SERVICE INFO – INA 0042

Ændret udseende af strammeenhed 534 0100 20

Best. nr.: 534 0100 20

Billede 1: 534 0100 20 – aktuel udførelse

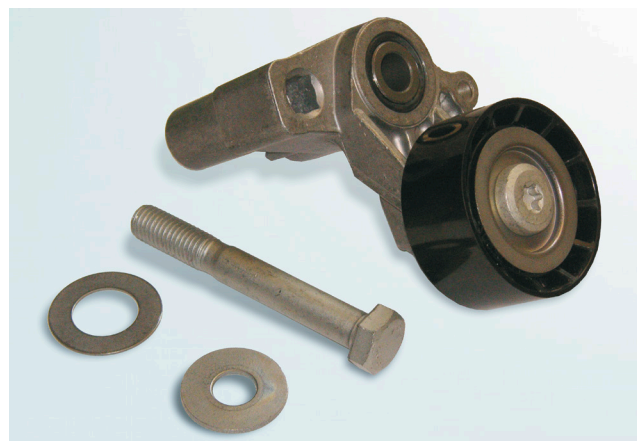
Indenfor rammerne af fortsat udvikling af vores produkter har vi ændret udseende af strammeenhed 534 0100 20. De indtil nu løse dele i tilbehør (skiver) er nu fastmonteret på strammeenheden. Fastgøringskruen blev også ændret.

Kun den nye skrue kan anvendes i den nye specifikation. Andre eller gamle skrue tillades ikke!
 Ved fastgøringskruestramning skal man overholde vridningsmomenterne foreskrevet af køretøjfabrikanten!
